Nr postępowania: GUM2023ZP0039

postępowanie o udzielenie zamówienia publicznego prowadzone w trybie przetargu nieograniczonego, na podstawie art. 132 ustawy z dnia 11 września 2019 r. - Prawo zamówień publicznych (Dz. U. z 2022 r. poz. 1710 ze zm.) pn. **Budowa Uniwersyteckiego Centrum Stomatologicznego Gdańskiego Uniwersytetu Medycznego przy ul. M. Skłodowskiej – Curie w Gdańsku.**

Gdański Uniwersytet Medyczny jako Zamawiający, na podstawie art. 135 ust. 2 i 6 ustawy Pzp, udziela odpowiedzi na pytania, które wpłynęły w niniejszym postępowaniu.

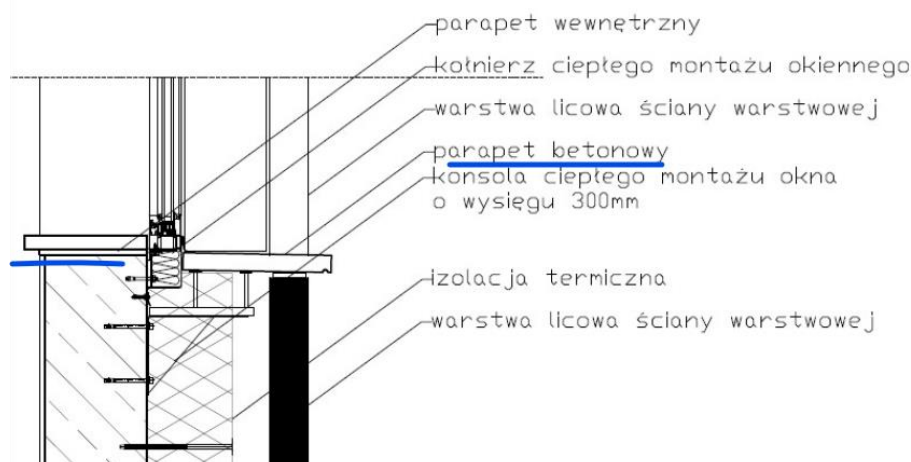
Pytanie nr 250

Prosimy o potwierdzenie, że w celu wykonania elewacji należy z cegły należy wykonać podparcia ze ścian z bloczków betonowych lub „nosków żelbetowych”. Brak pozycji w przedmiarze.

Podparcie poziome elewacji stanowi ława fundamentowa na której wykonuje się ściankę z pustaków gładkich bądź bloczków betonowych do poziomu gruntu a ponad muruje się ściankę z licem elewacyjnym. W przypadku wysokich ścian fundamentowych konieczne jest wykonanie „nosków żelbetowych”, na których zostanie wykonana ścianka elewacyjna. Jeśli konstrukcja budynku lub warunki gruntowe nie pozwalają na posadowienie elewacji na ławie fundamentowej lub nosku żelbetowym, elewację należy wykonać stosując „konsole”.

Zamawiający potwierdza powyższe.
